**COMUNE DI RIVA DEL GARDA
PIANO REGOLATORE GENERALE
VARIANTE 15**

**OGGETTO: CONTRODEDUZIONI, CHIARIMENTI E PRECISAZIONI AL PARERE PAT -
ERRORI MATERIALI**

**A) CONTRODEDUZIONI CHIARIMENTI E PRECISAZIONI AL PARERE PAT
Prot. S013/18.2.2-2022-18/DP**

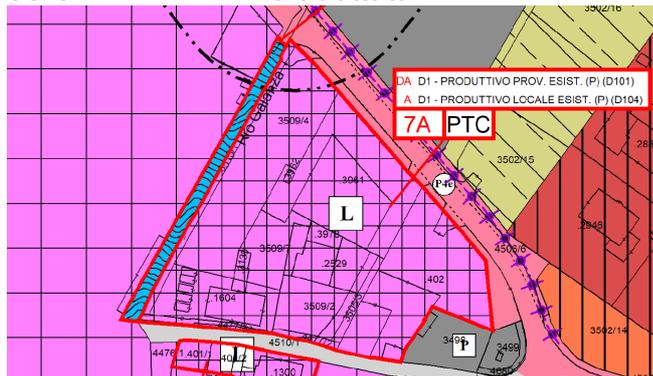
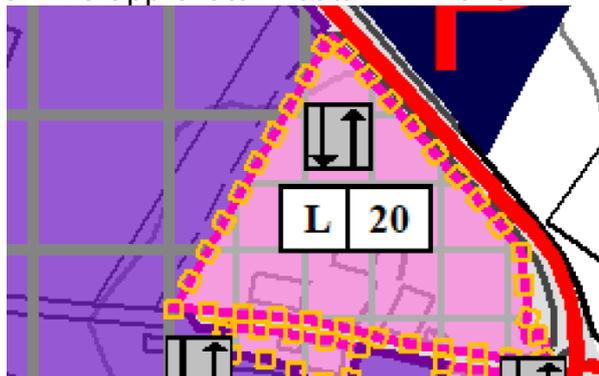
Nella VARIANTE 15 del PRG, che riveste valenza di adeguamento conformativo alla specifica disciplina introdotta puntualmente dal PTC, per quanto riguarda il perimetro dell'area denominata "L20" sussiste un'incongruenza tra la situazione ricompresa nel Piano Stralcio approvato e la rappresentazione individuata come modifica 7A nella cartografia del Piano Regolatore Generale (vedere Fig. 1, in cui manca la porzione sul limite est, contraddistinta dalle pp. ff. 3498, 3499 e 4680 C.C. Riva). Una dimenticanza di natura cartografica che emerge solo ora e che si ritiene appropriato classificare in maniera congruente alla versione approvata del Piano Stralcio, procedendo tempestivamente con un adeguamento d'ufficio di cui all'art. 44 della lp 15/2015.

Sui documenti della VARIANTE 15 che interessano la modifica denominata 7A, che a oggi sul lato est appare con tutta evidenza diversa rispetto a quanto rappresentato dalla cartografia approvata del PTC (vedere Fig. 1 e Fig 2), si procede con un adeguamento d'ufficio consistente nella declassamento della porzione di area citata, da livello provinciale a locale.

Correzione d'ufficio	Tipologia	Esito
Var 7A	Delimitazione area produttiva in seguito adeguamento PTC.	Adeguamento cartografico

PRG VARIANTE 15

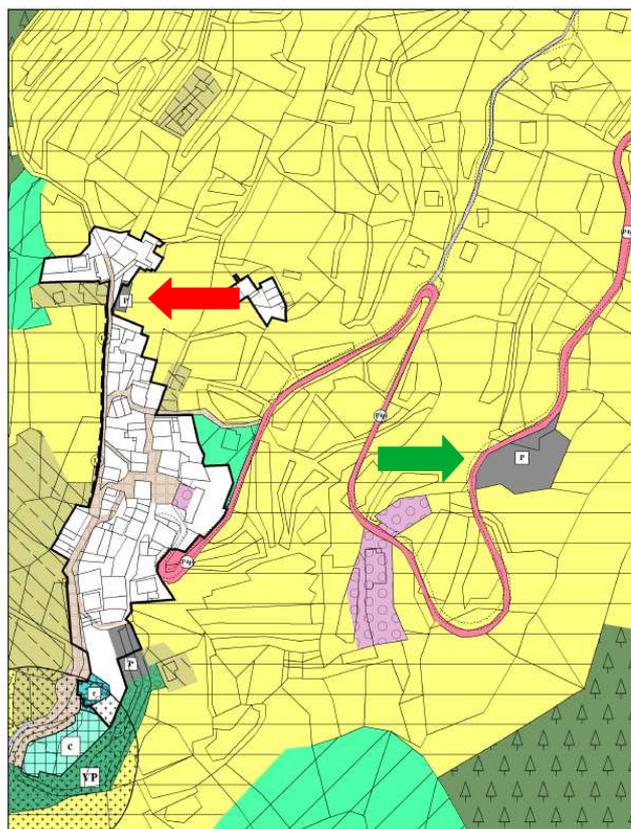
Per quanto riguarda la variante 12, la PAT solleva perplessità in merito alla previsione di una nuova area a parcheggio, in luogo di un'area agricola del PUP, che interessa l'abitato di Pregasina, segnalando che la localizzazione proposta non risulta risolutiva in relazione alla problematica degli accessi turistici.

Si noti la riduzione del parcheggio nella frazione (altamente visibile e impattante) a favore di un parcheggio che limita l'accesso a Pregasina ai non residenti e non risulta visibile dal fondovalle (Parcheggio indicato in verde).
